Enquête Publique relative à la demande d'autorisation d'exploiter une installation classée pour la protection de l'environnement.

Régularisation administrative du site SETEC - ZI La Martinerie – 36130 DIORS

AVIS ET CONCLUSIONS DU COMMISSAIRE ENQUETEUR

MEMOIRE EN REPONSE SUITE A L'ENQUETE PUBLIQUE

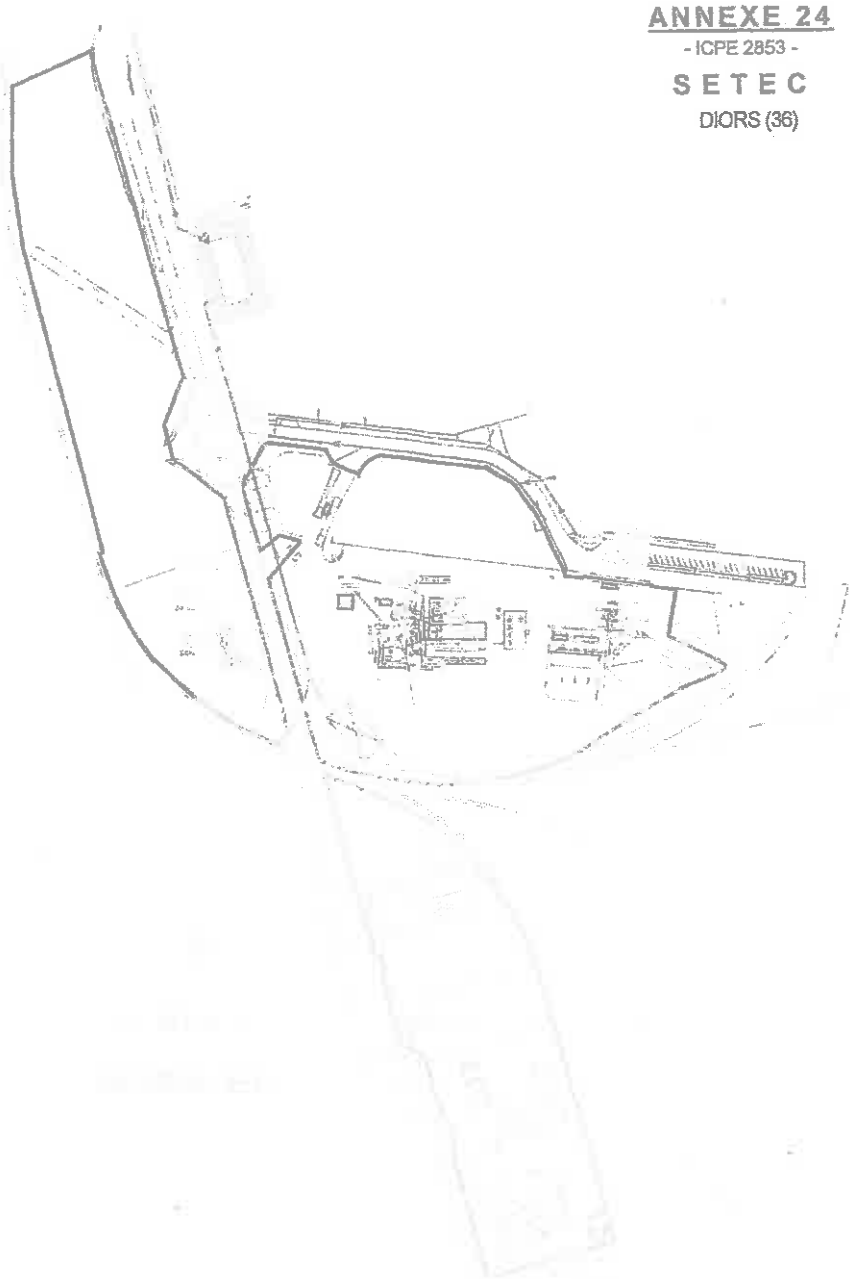
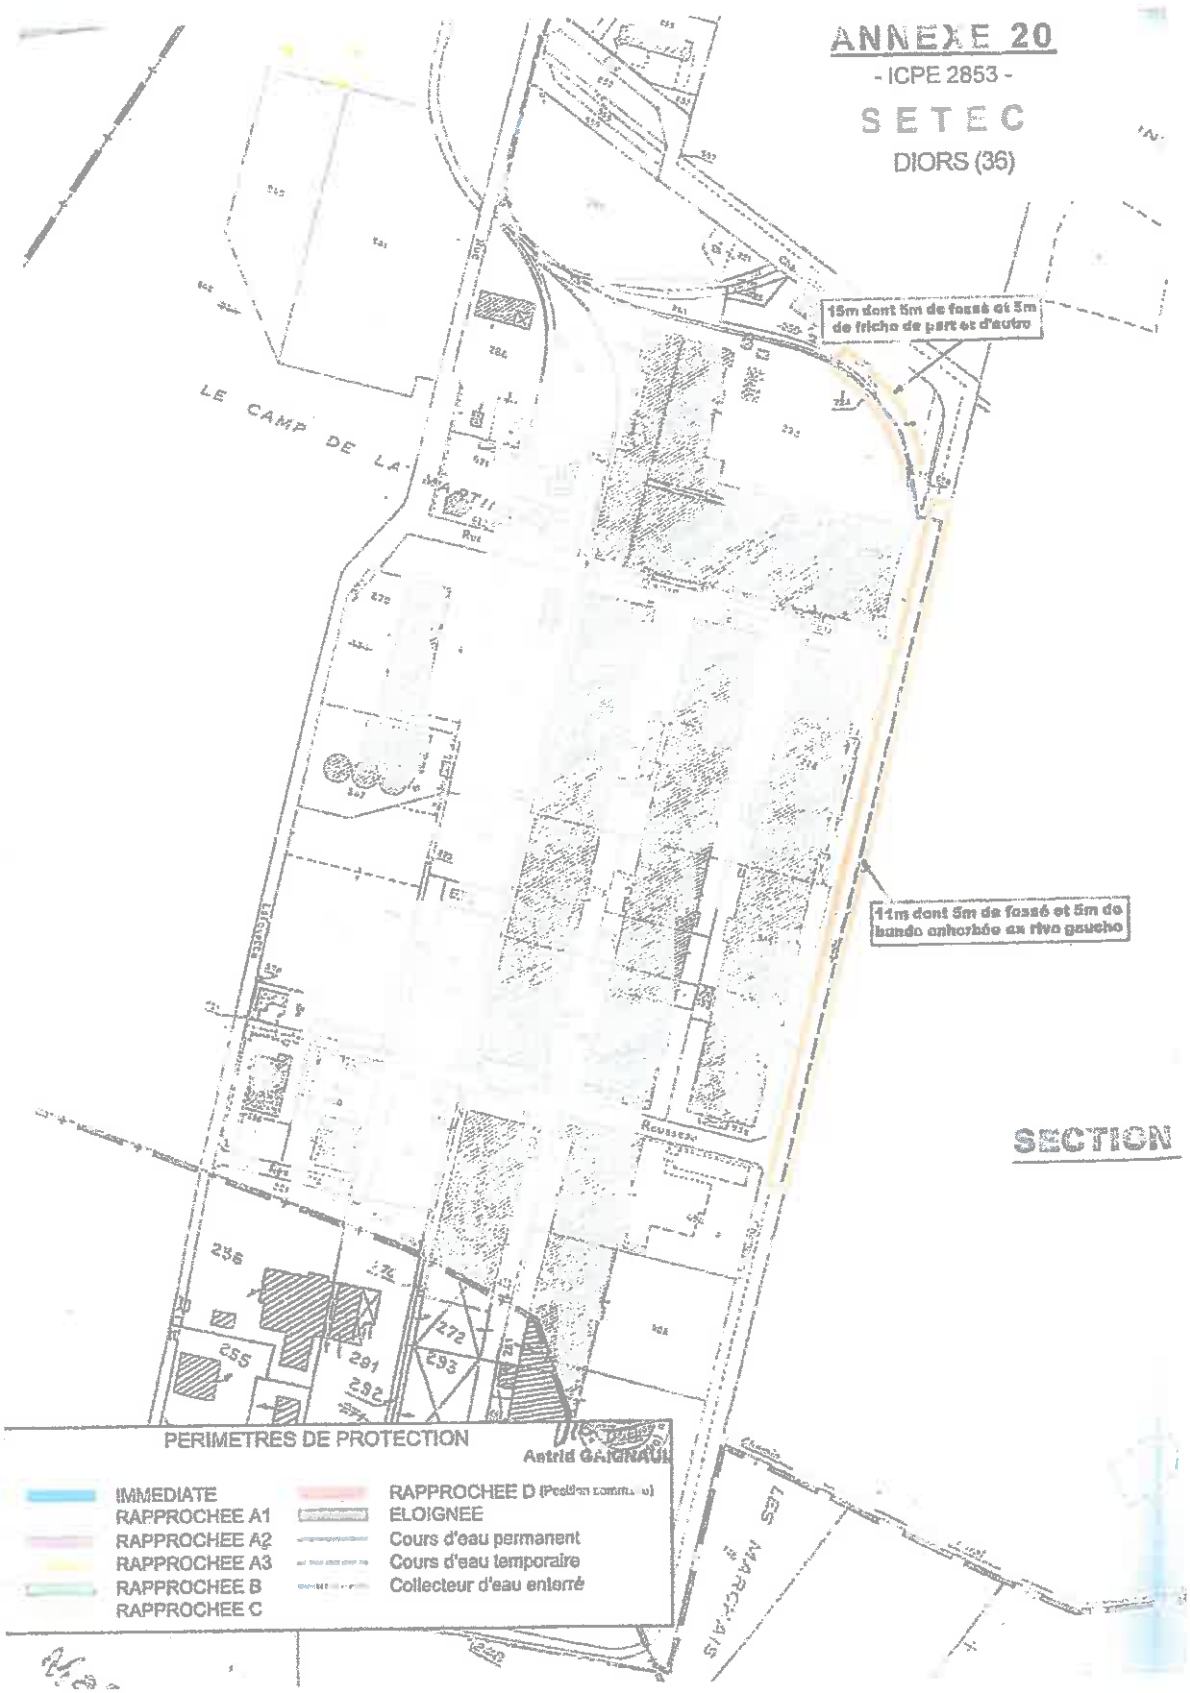
1- Les fossés d'évacuation des eaux pluviales, de ruissellement, des aires de lavage sont situés dans le périmètre de protection rapproché des captages d'alimentation en eau potable de Montet et de Chambon.Quelles mesures complémentaires à l'existant comptez vous prendre afin d'éviter tous risques de pollution ?
2- Les plates formes de lavage des engins et des matériels sont actuellement assez sommaires. Quels sont les axes d'amélioration prévus dans ces secteurs pour les sécuriser et éviter toute pollution avant le rejet dans le milieu naturel ?
3- Dans le dossier, il est mentionné que le forage F1 situé en limite du site et qui concerne la nappe du Dogger est déclaré inutilisable. Quelle en est la raison ? Existe-t-il sur le site d'autres captages et quelle en est leur utilisation ?
4- Comment est prévue la sécurisation de l'alimentation en eau potable du site : déconnexion, clapets anti-retour ?

Les exutoires des eaux pluviales de l'ensemble du site (Annexe 24) ne sont pas situés sur les zones de protection rapprochées constituées de 2 bandes de fossés et bande enherbée ou friche (Annexe 20).
Les eaux pluviales ont pour exutoire le collecteur de la ZI au Nord du site avec un projet programmé de bassin d'orage et de confinement des eaux d'incendie.
